NAB Modification REVOX F 36 and G 36

PLAYBACK - AMPLIFIER — AMPLIFICATEUR DE LECTURE — WIEDERGABE - VERSTÄRKER

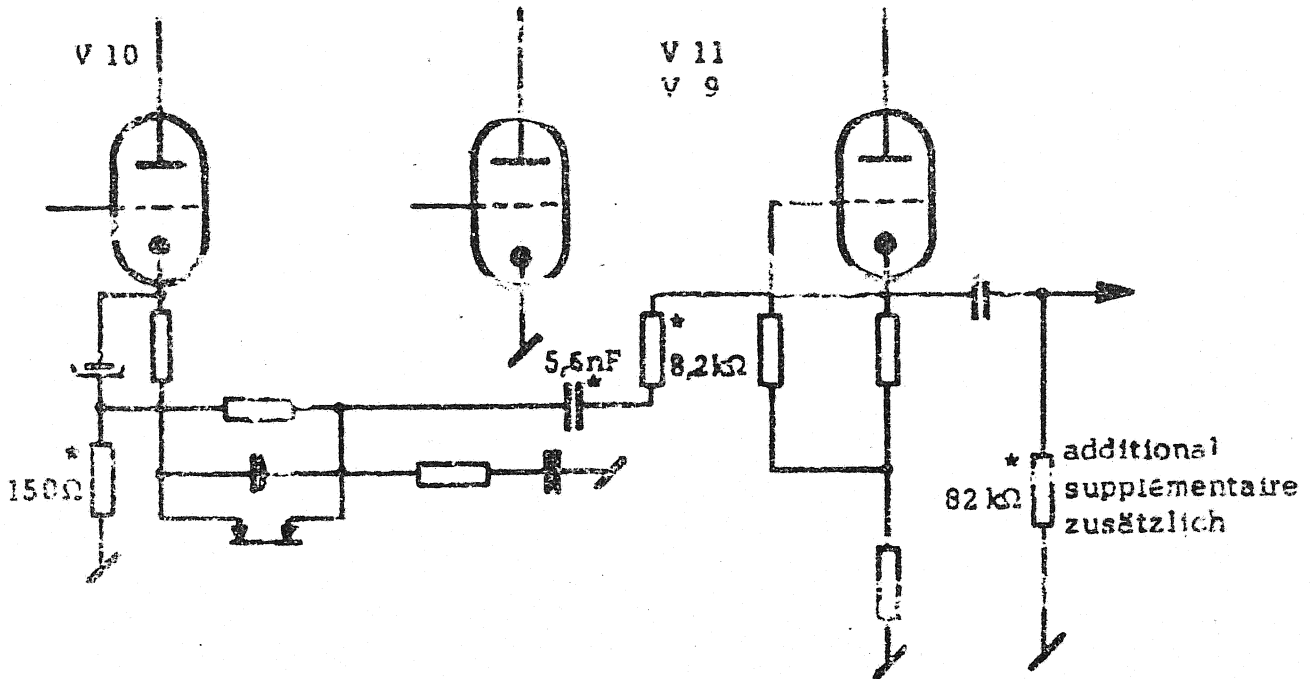
The designated* components are to be changed in the amplifiers of both channels to the values marked.

La valeur des pièces marquées* doit être changée pour les deux canaux de l'amplificateur selon les indications faites.

Pür NAB - Entzerrung sind die mit * markierten Bauteile in Kanal I und II mit den hier aufgeführten Werten zu versehen.
